con la presente si inviano le Osservazioni contro il Progetto di un impianto eolico codice procedura ID 13034 denominato "Energia Sorano" ubicato nel comune di Sorano (GR) costituito da 8 (otto) aerogeneratori di potenza nominale 6,2 MW per un totale di 43,4 MW con relative opere connesse ed infrastrutture indispensabili.

“Progetto di un nuovo parco eolico, denominato "Energia Sorano", costituito da n.8 aerogeneratori, ciascuno di potenza nominale pari a 6,2 MW, per una potenza complessiva di 43,4 MW da realizzarsi nel comune di Sorano (GR) e relative opere di connessione”

TESTO DELLE OSSERVAZIONI

Immagine 1. Cumulo di una parte di impianti eolici, fotovoltaici e geotermici industriali in progettazione ed esistenti intorno all'eolico industriale "Energia Sorano".

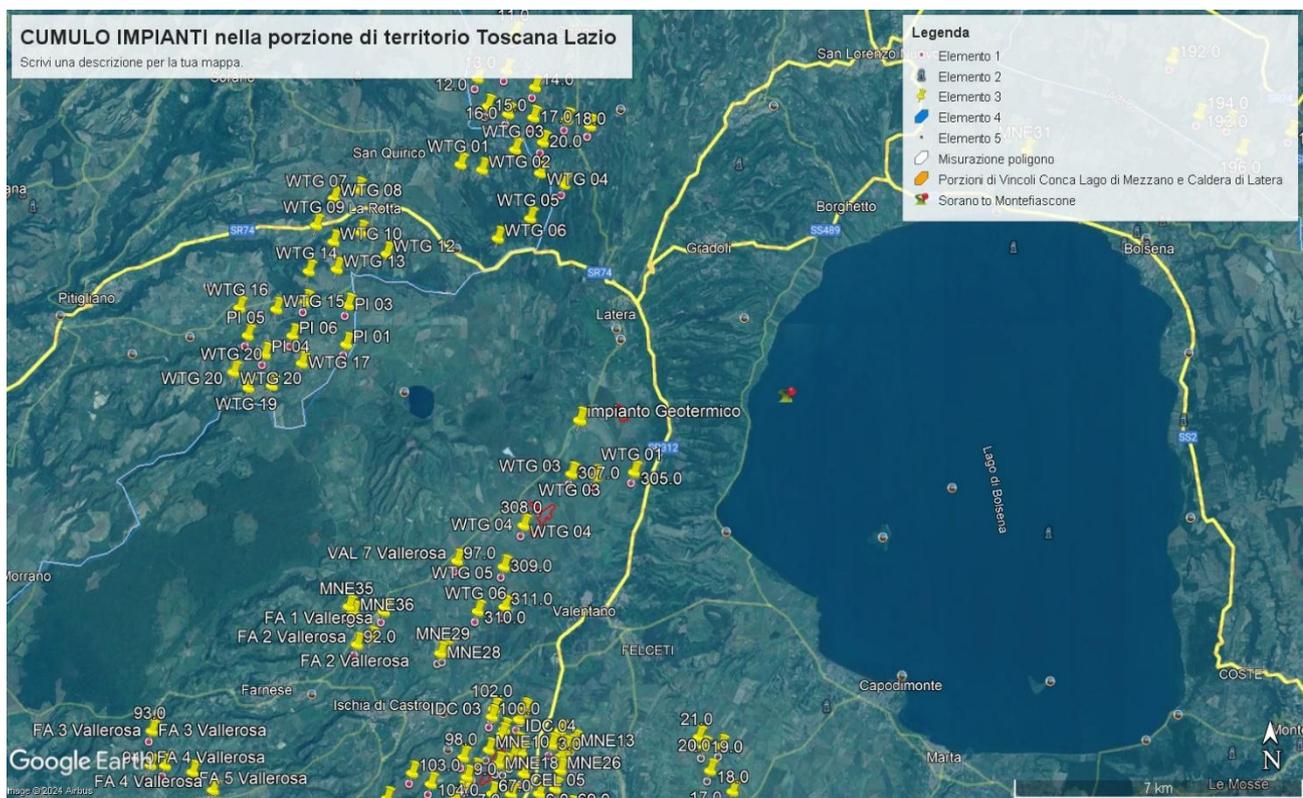
Tornando alle Linee guida, l'allegato IV dedica il paragrafo 3 agli impatti visivi e quelli sui Beni Culturali, Paesaggistici, Naturalistici e Culturali, ecc. Viene detto che la valutazione dell'impatto visivo dovrà essere effettuata tenendo conto "degli **elementi caratterizzanti e qualificanti il paesaggio**, effettuata alle **diverse scale di studio (vasta, intermedia e di dettaglio...**". Le analisi debbono non solo definire l'area di visibilità dell'impianto eolico industriale, **ma**

anche il modo in cui l'impianto viene percepito all'interno del bacino visivo. Le analisi visive debbono inoltre tener in opportuna considerazione **gli effetti cumulativi derivanti dalla presenza di più impianti**". Nella Relazione Paesaggistica e nello Studio di Impatto Ambientale prodotte dalla proponente non vengono nemmeno citati gli impianti eolici in progetto al MASE, del territorio di Pitigliano "Pian di Morrano-La Rotta" del Gruppo *Visconti-Pitigliano s.r.l.* con 14 aerogeneratori e potenza di 72,6 MW) e soprattutto non viene citato un altro impianto eolico industriale denominato **"Pitigliano" e ubicato nei comuni di Pitigliano (GR) e Sorano (GR) costituito da 20 (venti) aerogeneratori di potenza nominale 7,0 MW per un totale di 140,0 MW di cui otto aerogeneratori ricadono nel territorio del Comune di Sorano.** Ad oggi nei territori di Pitigliano, Sorano e in quello limitrofo potenzialmente potrebbero essere insediati 40 aerogeneratori alti 200 metri e larghi 170. Oltre a questi sul territorio della "Città del Tufo" (Sorano, Sovana e Pitigliano) e in particolare su Sorano impatterebbe anche l'impianto eolico "Montarzo" di Onano con 13 aerogeneratori con le dimensioni ricordate, l'altro eolico industriale nel territorio di Valentano con sette aerogeneratori (stesse dimensioni), gli impianti di Farnese con un minieolico di 3 Torri alte 60 metri già installate in località Poggio del Crognolo e l'impianto eolico industriale "Vallerosa" (7 aerogeneratori alti 200 metri e larghi 158 metri) in procedura VIA presso la Regione Lazio.. Quindi è stata effettuata una valutazione del potenziale impatto visivo e cumulativo non veritiera a dispetto di quanto affermato dalla proponente che sostiene di aver preso in considerazione uno spazio di 10,3 km intorno al suo impianto.

Nella Parte IV delle Linee guida citate al punto 16.1, nello stabilire i requisiti per la valutazione positiva dei progetti nel procedimento di VIA si parla di individuazione delle aree idonee per l'insediamento degli impianti tenendo conto di aree degradate da attività antropiche pregresse o in atto (brownfield) tra cui siti industriali, cave, discariche, siti contaminati. Stessa raccomandazione viene ribadita anche nell'art.20 del D.Lgs n. 199/2021. Ma appare inascoltata dalla proponente che sostiene che il suo impianto industriale non è incompatibile con il territorio nonostante le numerose incompatibilità paesaggistiche, culturali, economiche e naturalistiche.

Analisi delle Pale Eoliche in Progetto ed Esistenti

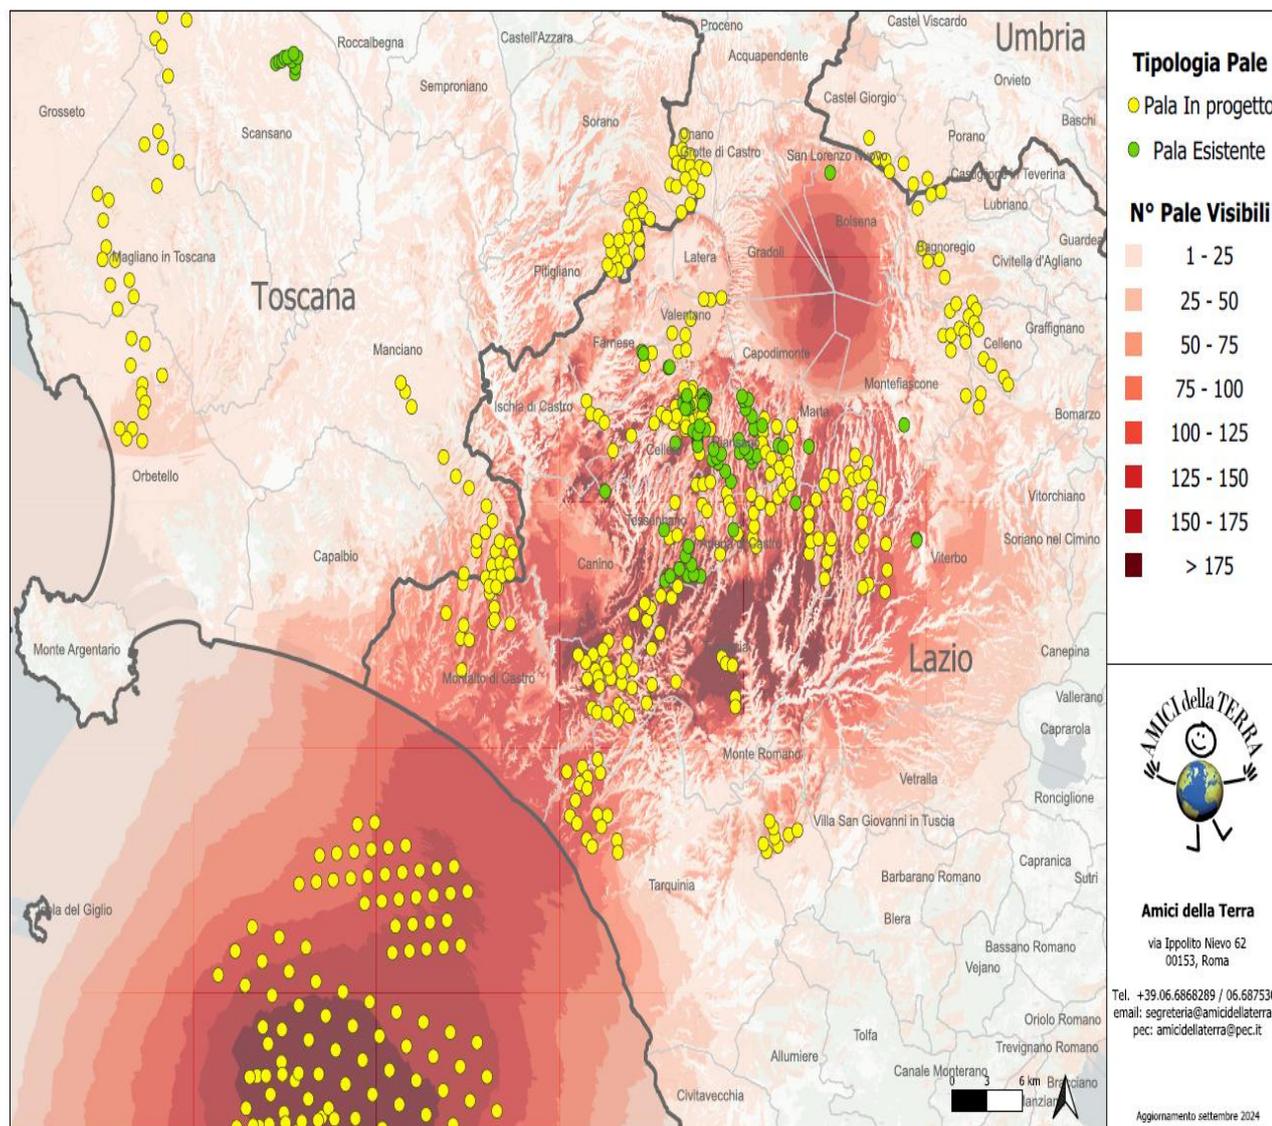
In questa elaborazione sono visibili **621** pale, di cui **540** in progetto e **79** esistenti. Del totale, **7** ricadono in Umbria, **92** in Toscana e **522** nel Lazio.

Le **540** pale in progetto sono suddivise in **42** progetti, **1** in Umbria, **8** in Toscana e **33** nel Lazio.

Delle **218** pale off-shore previste al largo di Tarquinia, solamente **92** sono visibili in questa elaborazione. Le restanti sono poco più a Sud.

Se agli impianti eolici rappresentati qui sopra che non comprendono sia l'impianto eolico Pitigliano di 20 pale e le altre 14 pale del progetto eolico Pian di Morrano – La Rotta e neanche gli 8 aerogeneratori di “Energia Sorano” ad essi si aggiungono le migliaia di ettari (7000 fin’ora) di territorio occupato dagli impianti fotovoltaici e agrivoltaici e dalle altre tipologie di impianti, appare chiaro il numero spropositato degli impianti FER nella bassa toscana e nella Toscana.

Cartografia della Rete Ecologica Natura 2000 tratta dall' "Ambito 20 Bassa Maremma e ripiani tufacei" del PIT Toscana.

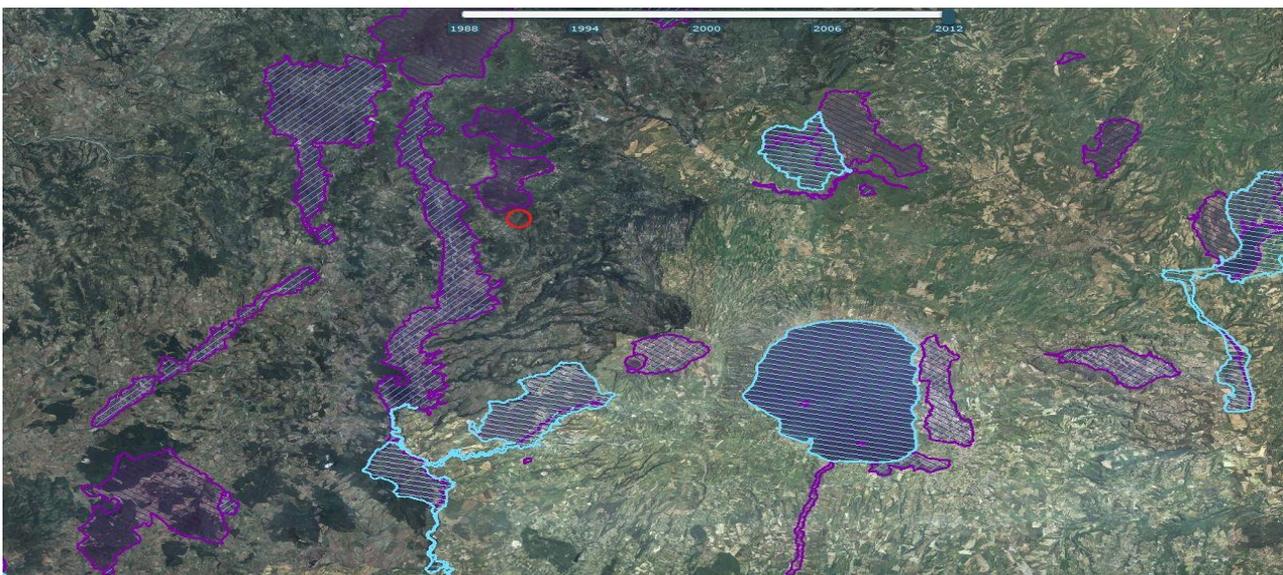
Dalla cartografia estratta dal PIT della Regione Toscana, Ambito 20 "Bassa Maremma e ripiani tufacei" riprodotta nella pagine seguente, si evince chiaramente che l'impianto eolico Energia Sorano è fortemente in pattante sulla Rete Ecologica europea "Natura 2000" senza contare che oltre ai siti e ai corridoi ecologici regionali si verrebbe a trovare anche ad interferire pesantemente con la direttrice di connettività ecologica interregionale che vede interessate le ZPS nonchè IBA di Selva del Lamone e Monti di Castro e il Lago di Bolsena, la Zps Caldera di Latera ed altri. Impatti che verrebbero aumentati dalla notevole taglia degli aerogeneratori progettati inoltre ad un'altitudine di 830-950 metri.

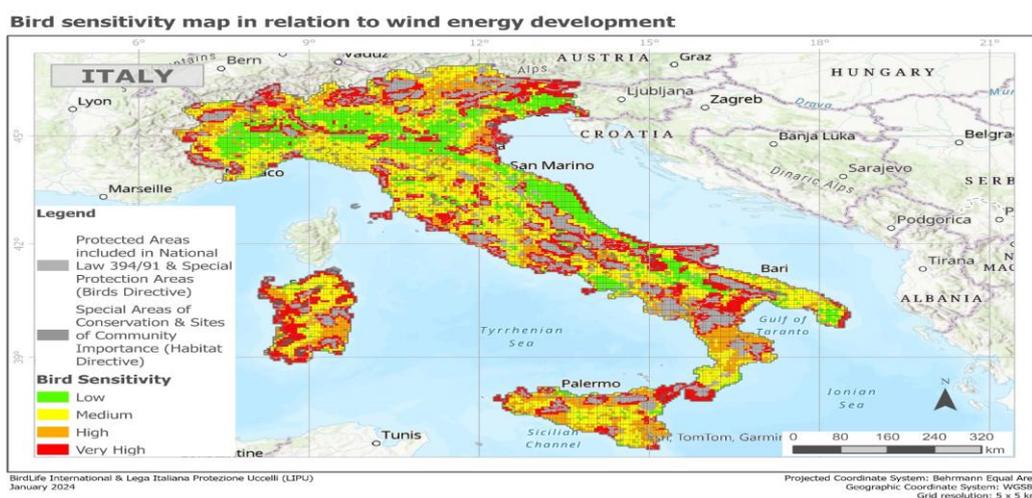
La mappa elaborata dalla LIPU di cui si riproduce anche un particolare è a ulteriore autorevole riprova che l'assenza di interferenze con i siti della Rete Natura 2000 sostenuta dalla proponente è profondamente errata. Infatti dal particolare della mappa, riportato qui sotto, se confrontato con i colori della legenda della mappa completa si evince facilmente che la zona in cui si verrebbe ad insediare l'impianto industriale è a media (giallo), alta (arancione) e veramente alta sensibilità (rosso) per l'avifauna.

Il cerchio blu nell'immagine indica la zona in cui ricadrebbe l'impianto eolico industriale "Energia Sorano".

ALLEGATO 3

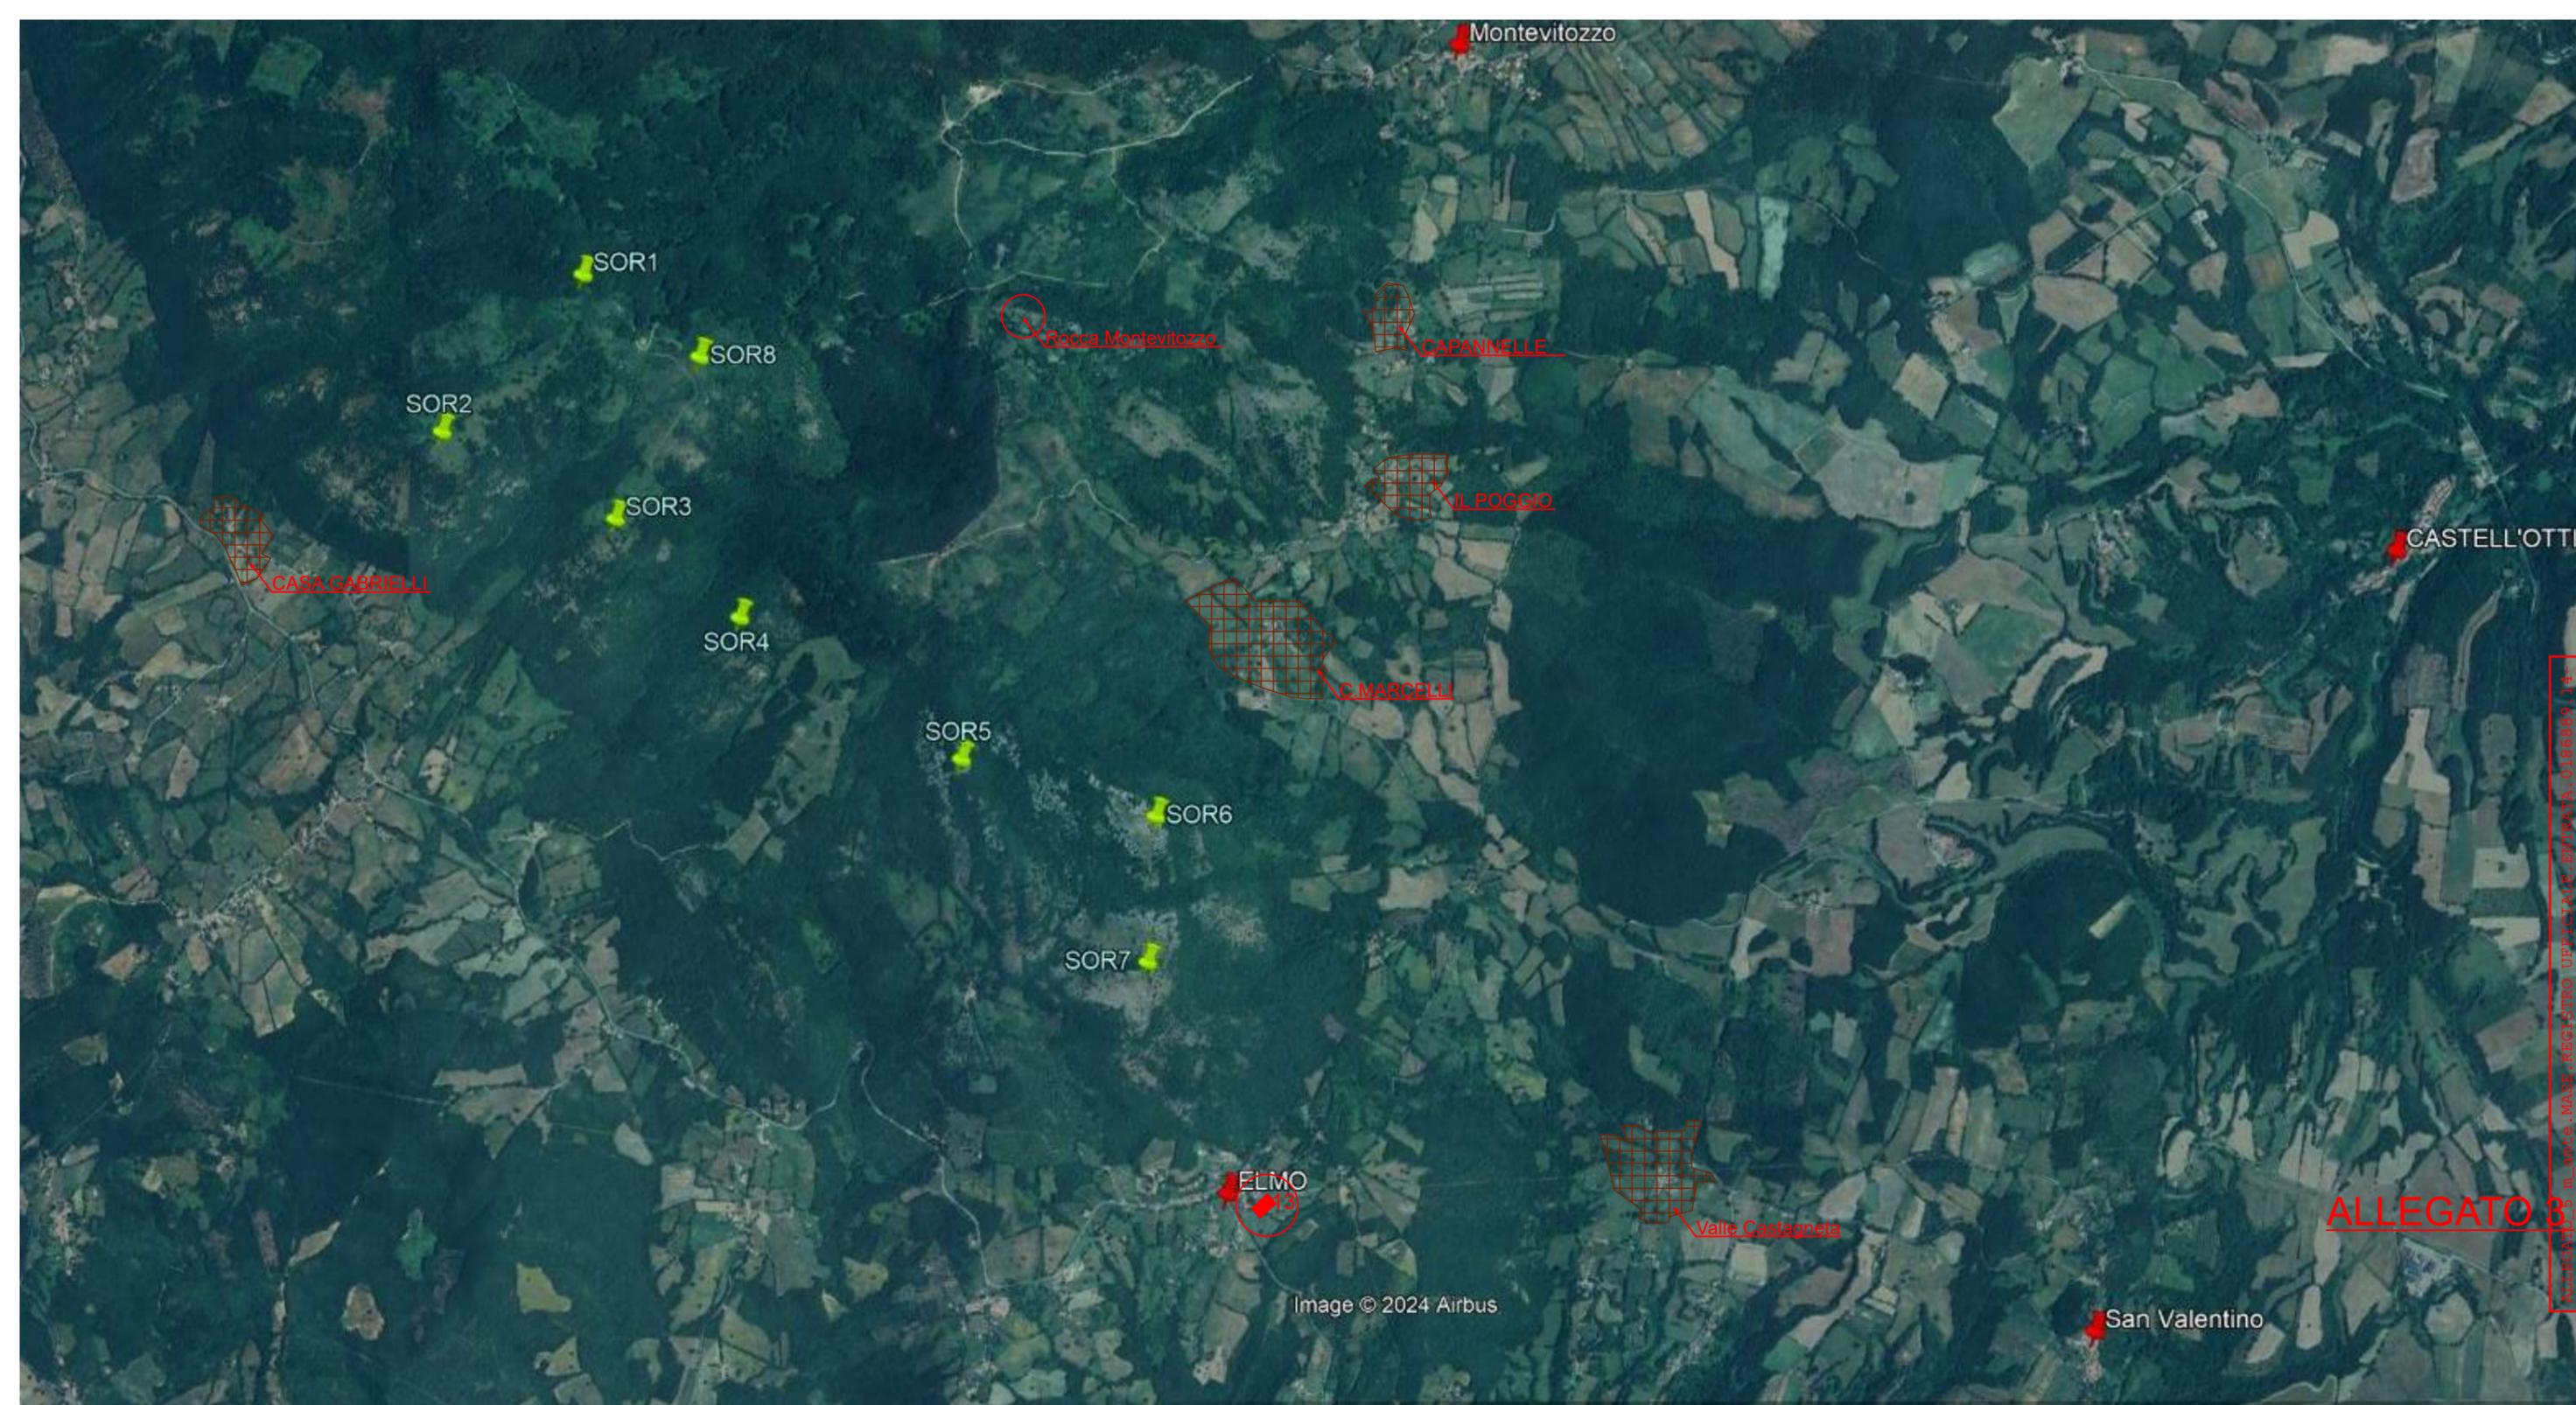
Eolico SORANO	Pertinenza Paesagg.del Centro Storico e del nucleo rurale compresi edifici di valore archit.paesaggistico e/o storico-culturale (Distanze in mt.)						
	CASA GABRIELLI	CASALE MARCELLI	IL POGGIO	CAPANNELLE	VALLE CASTAGNETA	Compl. Parrocc. San Giovanni Battista Decollato 13	ROCCA DI MONTEVITOZZO
SOR.1 📍	1.400	2.500	////	2.900	////	////	1.650
SOR.2 📍	700	2.800	////	////	////	////	2.200
SOR.3 📍	1.200	2.100	2.700	2.800	////	////	1.700
SOR.4 📍	1.700	1.600	2.300	2.600	////	2.800	1.600
SOR.5 📍	2.600	1.000	1.800	2.300	2.700	1.900	1.700
SOR.6 📍	////	900	1.500	2.000	2.000	1.400	1.900
SOR.7 📍	////	1.400	2.000	2.600	1.800	900	2.400
SOR.8 📍	1.700	2.000	2.500	2.500	////	////	1.200
